PROJET DE CENTRALE AGRIVOLTAÏQUE

Montmorillon (86)

Étude d'impact sur l'environnement

-Mémoire en réponse-

Figure 1 : Zone de report pour les espèces faunistiques

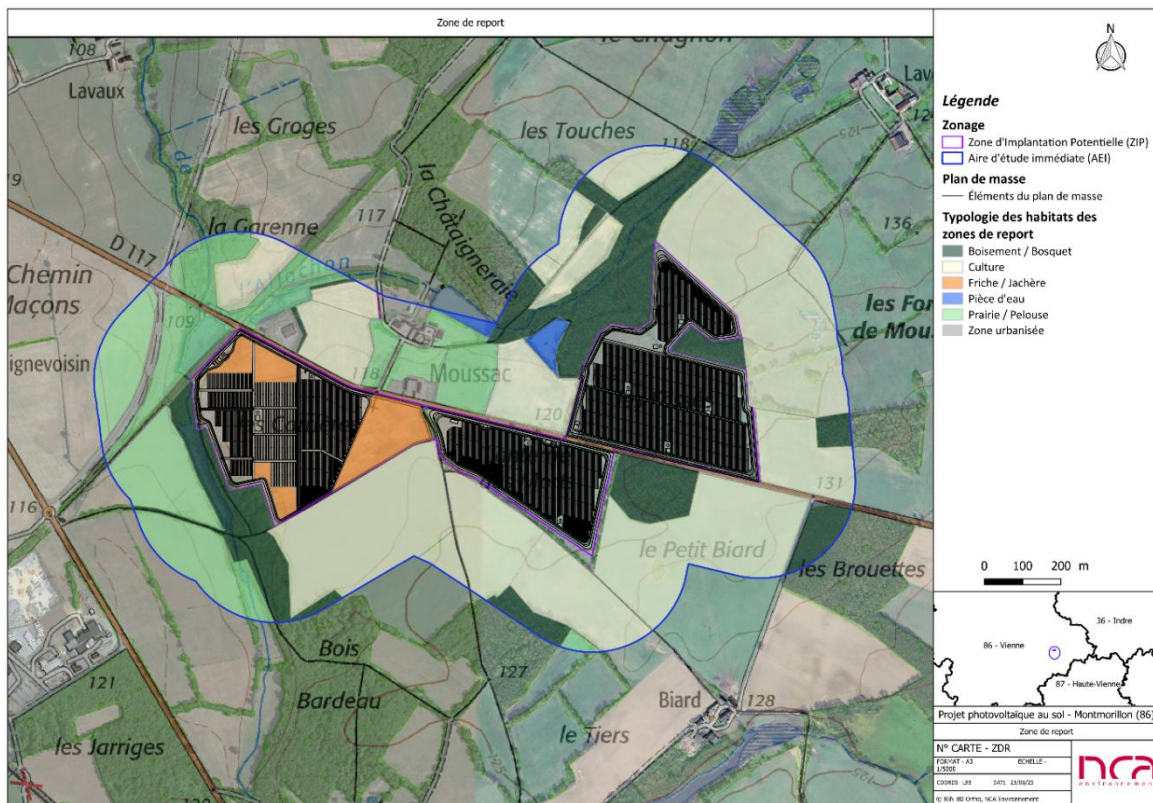
Des mesures spécifiques doivent être mise en place pour obtenir des incidences résiduelles non significatives sur cette espèce.

Les mesures qui sont mises en place pour l'Alouette lulu sont les suivantes, des précisions sur ces mesures ont été apportées spécifiquement pour les espèces nicheuses au sol :

pour la faune des milieux ouverts (les zones évitées par l'implantation du projet sont indiquées dans la Mesure R n°53: zones témoin agriculture, zones évitées pour raisons paysagères et zone de report au sein de l'AEI). À noter que l'activité de pastoralisme sera menée en pâturage tournant extensif.

Figure 2 : Plan de zonage du Plan Local d'Urbanisme de Montmorillon au niveau du site d'étude »

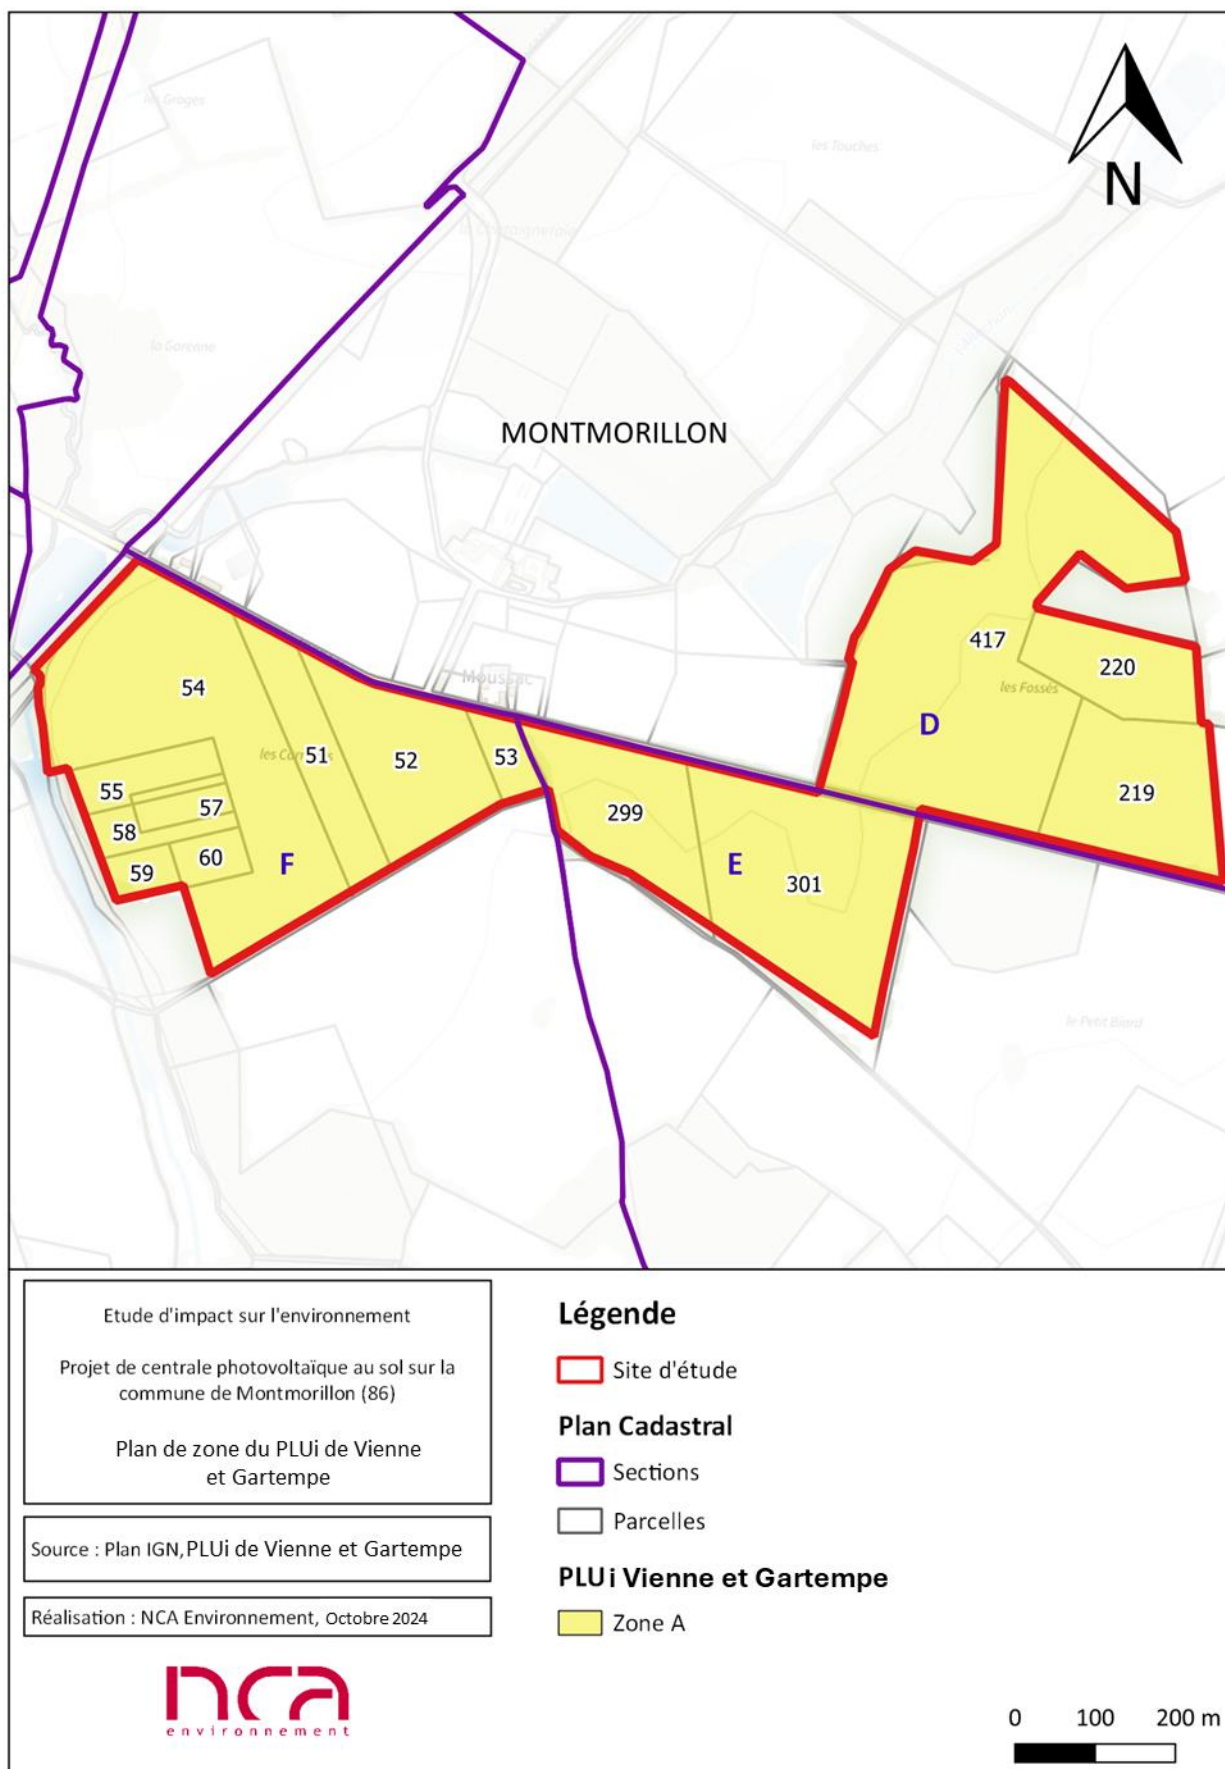
Le PLUi a été approuvé le 10 octobre 2024, des modifications ont été faites dans le paragraphe **en page 107**, ainsi que le changement de la **figure 65**. Les changements sont présentés ci-dessous :

Le projet de centrale photovoltaïque correspond à un dispositif de production d’énergies renouvelables, considéré comme une installation nécessaire au fonctionnement des réseaux publics ou d’intérêt collectif. Le règlement du PLUi autorise par conséquent son implantation. Le projet suivra les règles applicables à la Zone A.

Figure-90: Délimitation des zones vulnérables aux nitrates
(Source: d'après l'Atlas catalogue Eau du Sandre, DREAL, Ministère de l'Environnement, mai 2019)

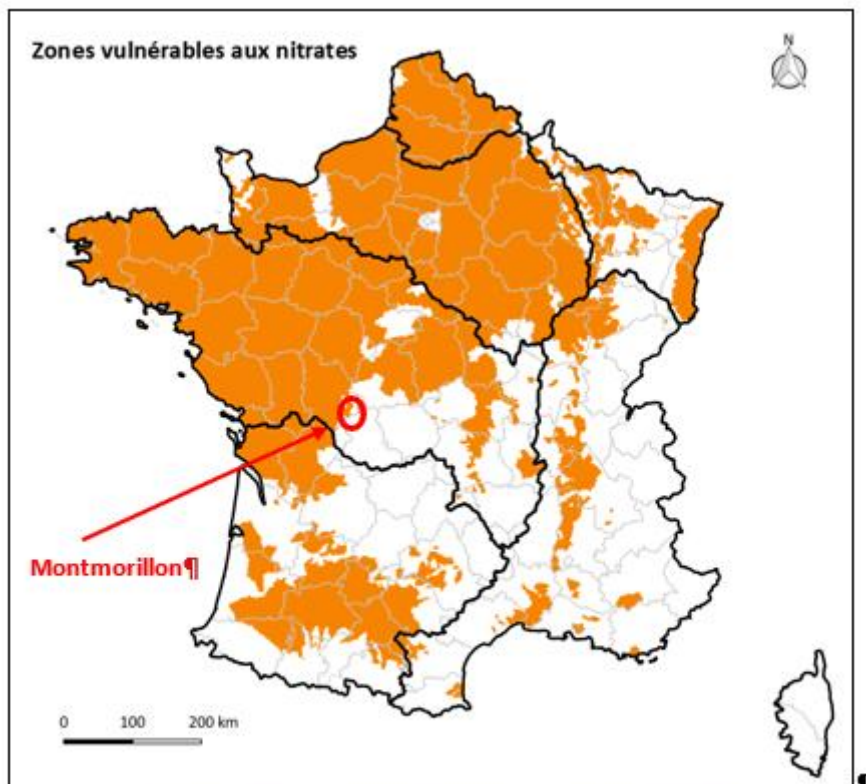
La figure 90 a été modifiée en page 139. Le projet n'était pas bien localisé sur la carte. La modification est présentée ci-dessous :

Figure 91 : Zones de Répartition des Eaux (ZRE) en France
(Source : d'après l'Atlas catalogue Eau du Sandre, DREAL, DRIEE, octobre 2018)

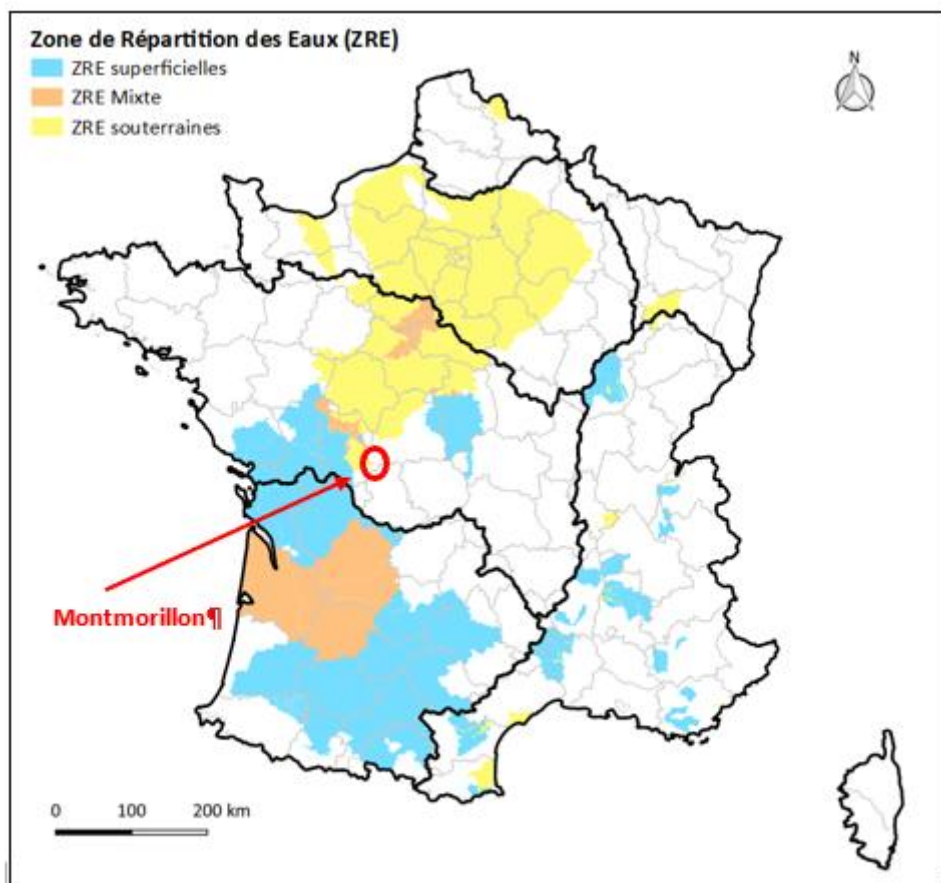
La figure 91 a été modifiée **en page 139**. Le projet n'était pas bien localisé sur la carte. La modification est présentée ci-dessous :

Figure-92--Zones-sensibles-à-l'eutrophisation-et-échéances-d'application¶
(Source--d'après-l'Atlas-catalogue-Eau-du-Sandre,-Directive-ERU,-mai-2020)¶

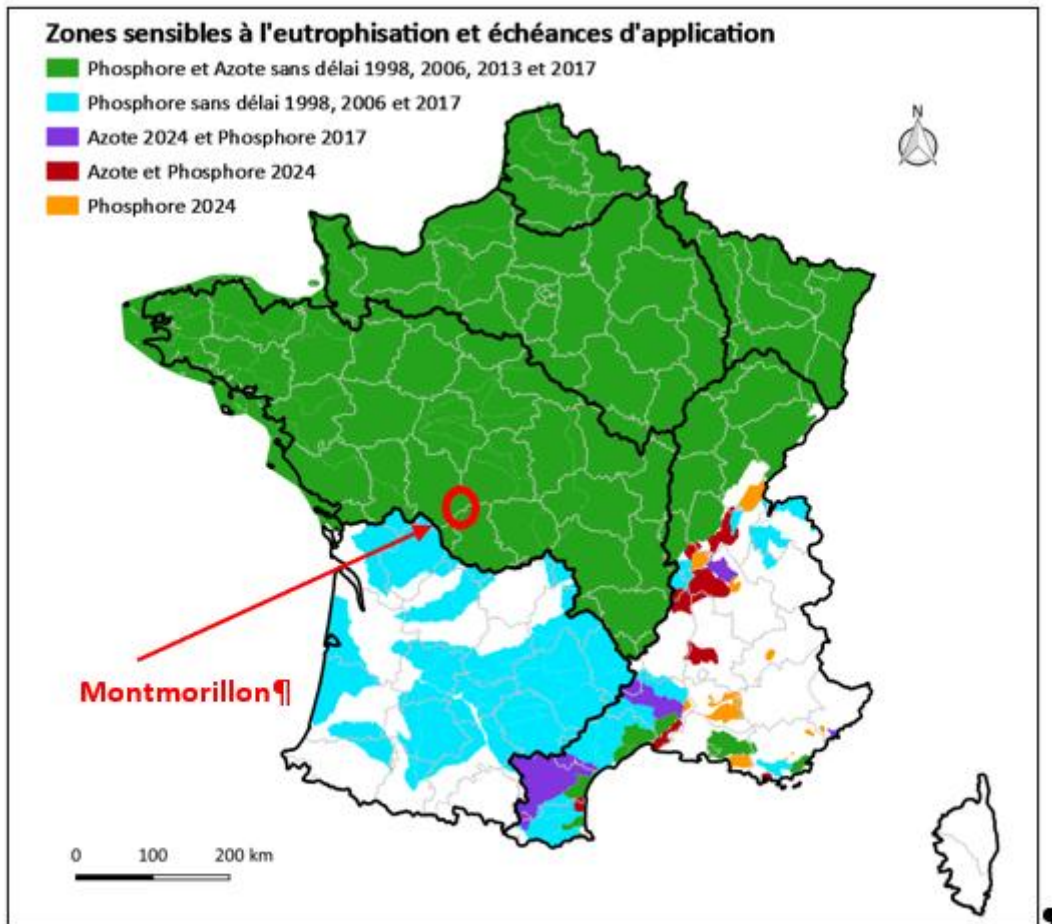
La figure 92 a été modifiée **en page 140**. Le projet n'était pas bien localisé sur la carte. La modification est présentée ci-dessous :

Figure 108° : Niveau kéraunique en France (nombre de jours d'orage par an)

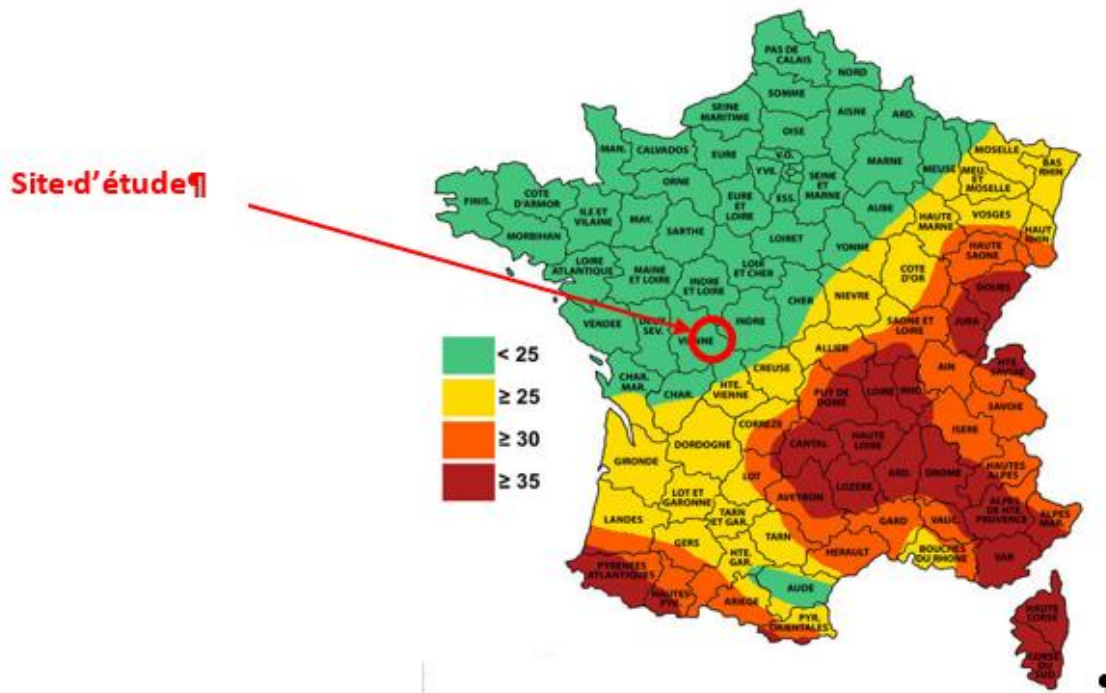
La figure 108 a été modifiée **en page 153**. Le projet n'était pas bien localisé sur la carte. La modification est présentée ci-dessous :

Figure 16 : Plan de masse superposé aux enjeux habitats de l'herpétofaune

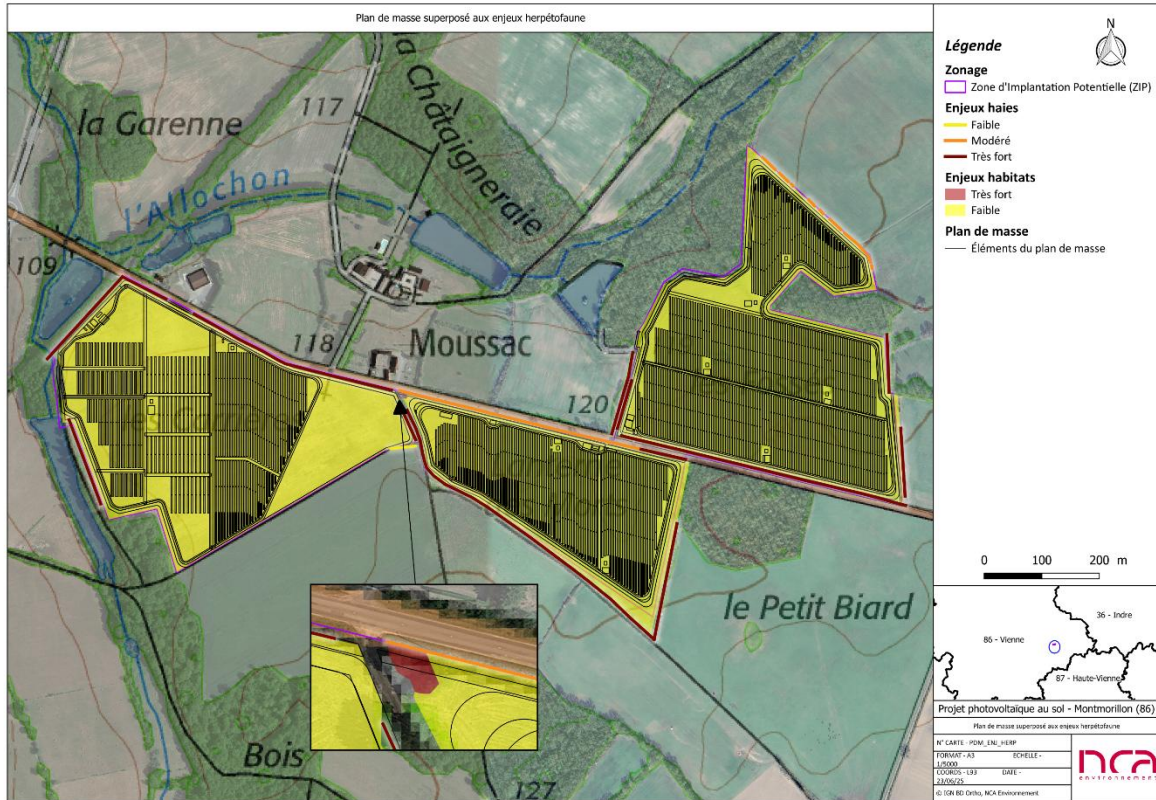
La **Figure 255** a été modifiée en zoomant sur la mare à enjeu très fort **en page 328**. Les modifications sont présentées ci-dessous :

Figure 18 : Coupe d'une tranchée pour implantation des câbles au sein du projet (à gauche) et coupe d'une tranchée pour implantation des câbles au sein des zones humides du projet (à droite)

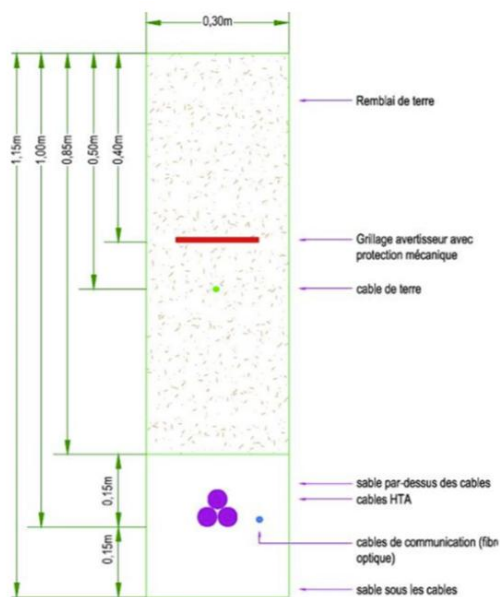
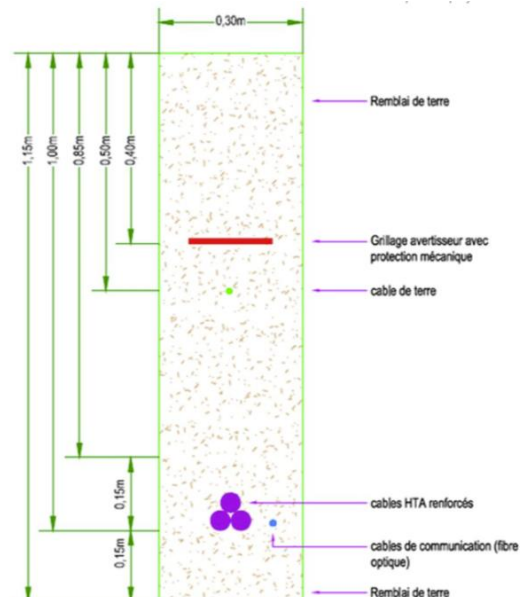
Il a été ajouté un schéma sur les tranchées en zones humides **en page 357** :

« La conception des tranchées sera réalisée de telle sorte à minimiser l'impact sur les zones humides. La terre végétale excavée servira à reboucher les tranchées et à limiter l'effet drainant que peut avoir le sable habituellement utilisé (Cf. ci-dessous, deux schémas illustratifs de cette mesure en zone humide et hors zon humide, proposée sur un autre projet porté par BayWa r.e. France) :

Figure 20 : Mesure de compensation C n°1 et mesure d'accompagnement A n°4

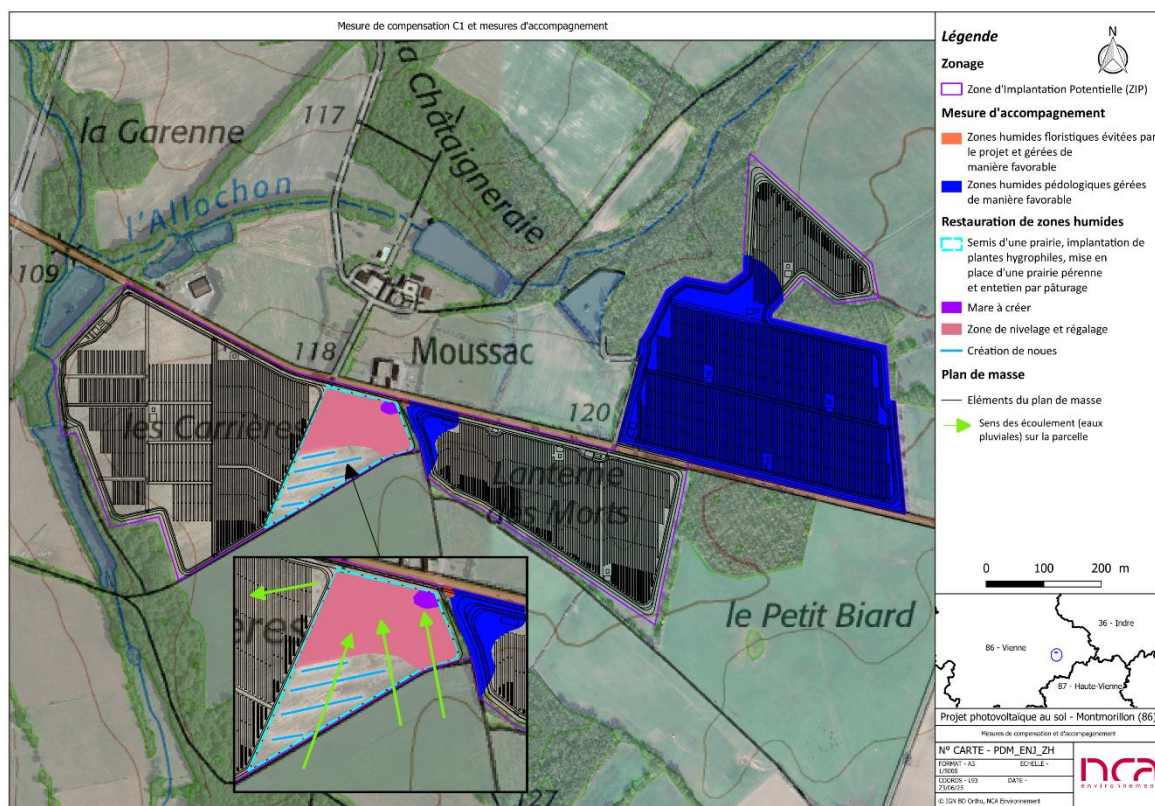
La **figure 268 en page 375** a été modifiée, elle est présentée ci-dessous :

Figure 21 : Méthode pour identifier une zone humide

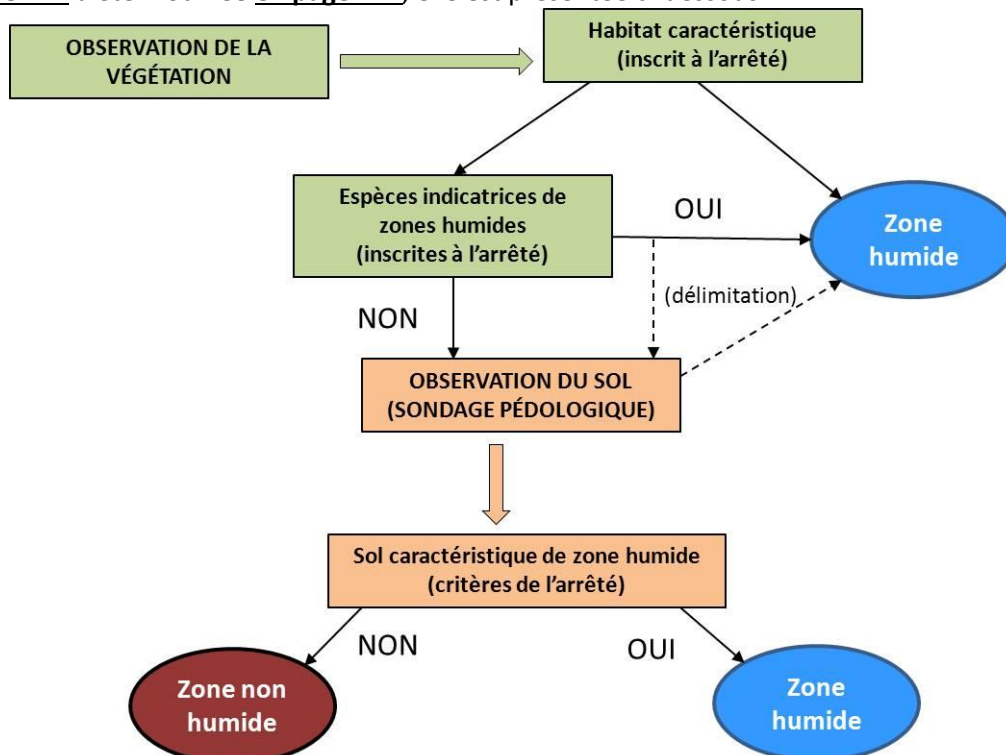
La **Figure 271** a été modifiée **en page 411**, elle est présentée ci-dessous :

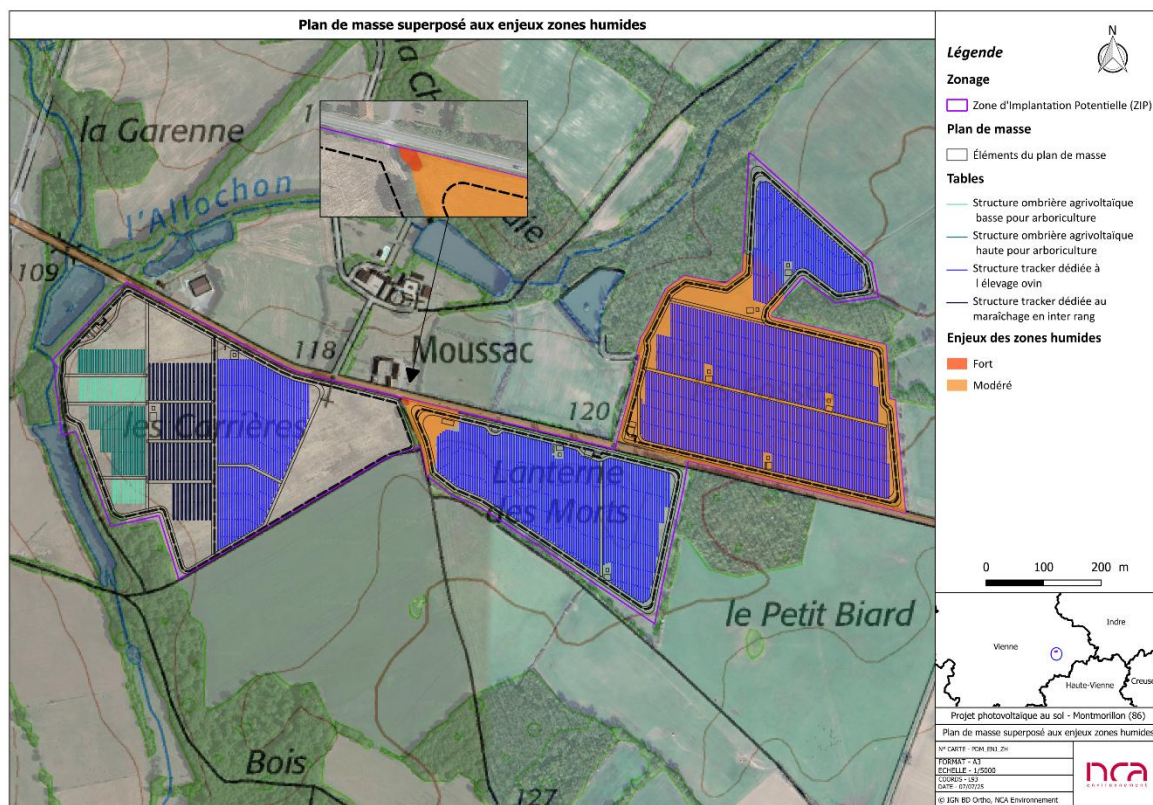
La figure 28 a été modifiée en page 47, la voici ci-dessous :
